# Projet Éoliennes Belle-Rivière

## Étude d'impact sur l'environnement Volume 4

WSP. 2014. Projet Éoliennes Belle-Rivière. *Étude d'impact sur l'environnement. Complément au document Réponses aux questions et commentaires – Série 1.* Rapport de WSP à Éolienne Belle-Rivière Société en commandite. 4 p. et annexes.

Le présent document est un complément à l'étude d'impact du projet Éoliennes Belle-Rivière déposée en août 2013 au MDDEFP et, plus particulièrement, un complément d'information aux réponses fournies par Éoliennes Belle-Rivière en décembre 2013 à la suite de la première série de questions et commentaires résultant de l'analyse de recevabilité réalisée par la Direction des évaluations environnementales du MDDEFP.

**Figure 10: Section transversale du lien micro-onde Digicom Alma à Digicom Mont Isidore Ratte à proximité de l'emplacement prévue pour l'éolienne 7 dans la version révisée du scénario B (7 janvier 2014)**

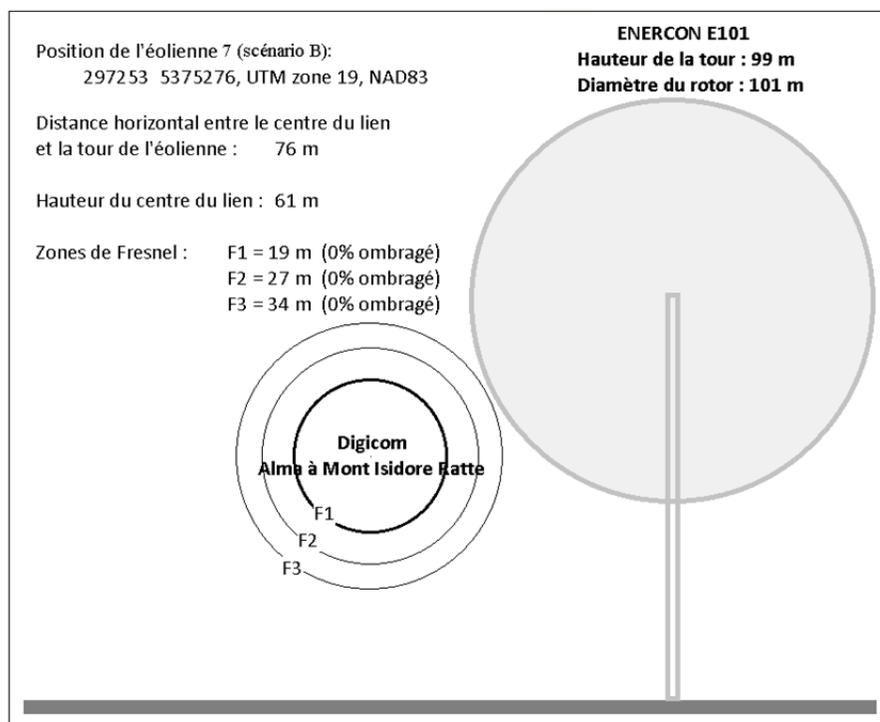
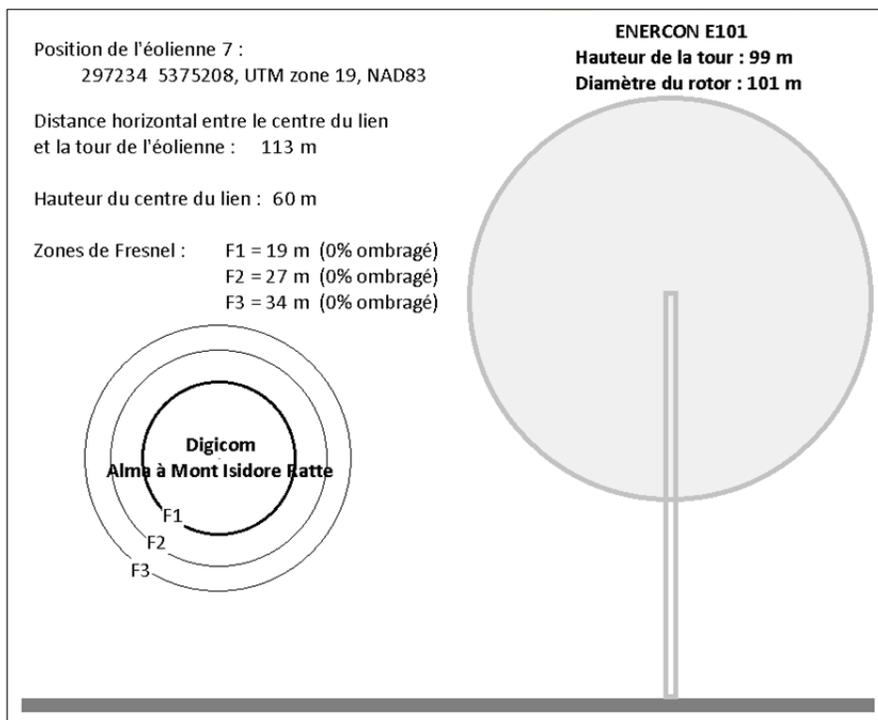
**QC-36** Est-ce que l'analyse menée pour évaluer plus en détail l'impact du projet sur le réseau de Digicom est terminée? Si oui, quelles sont ses conclusions? Si elle n'est pas terminée, quand allez-vous nous fournir ses conclusions?

À la suite de la réception des résultats de l'analyse sur le réseau de Digicom, le promoteur a effectué un léger déplacement de l'éolienne n°7 afin de réduire davantage les risques d'interférence. Toutefois, ce déplacement de seulement 70 m, ne modifie aucunement l'analyse des impacts sur le milieu.

Le déplacement de l'éolienne 7 avait pour but d'éviter le risque potentiel d'interférence avec le lien micro-onde de Digicom Alma à Digicom Mont Isidore Ratte. Le résultat du déplacement de l'éolienne 7 peut être observé à la Figure 10 où cette dernière peut être comparée au résultat de l'emplacement antérieur à la Figure 8. Les ajustements apportés au scénario B n'engendrent pas des interférences supplémentaires.
